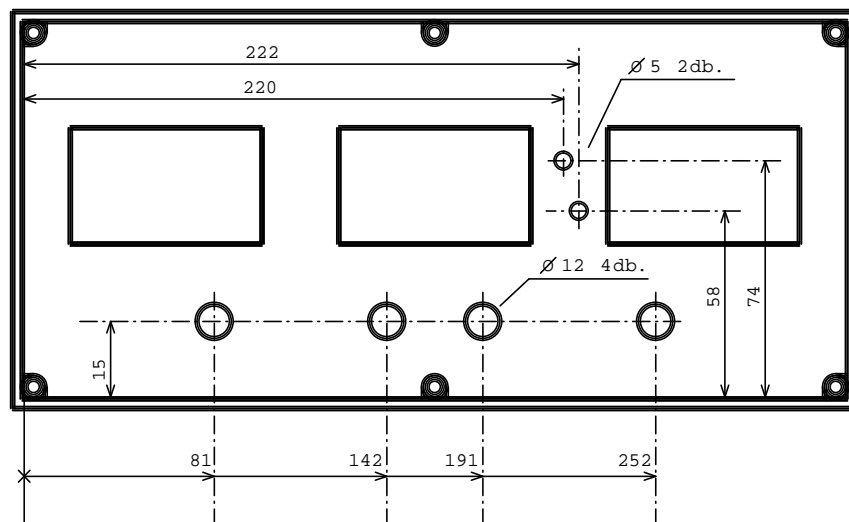
Ez a méret változott !  
az előbbihez képest.

Hátlap rögzítő tuskó 6 db.  
A magassága olyan, hogy a hátlap bele menjen szinig.

Plusz 6 db. furat.  
az előbbihez képest.

Itt minden méret  
a belső faltól van megadva.
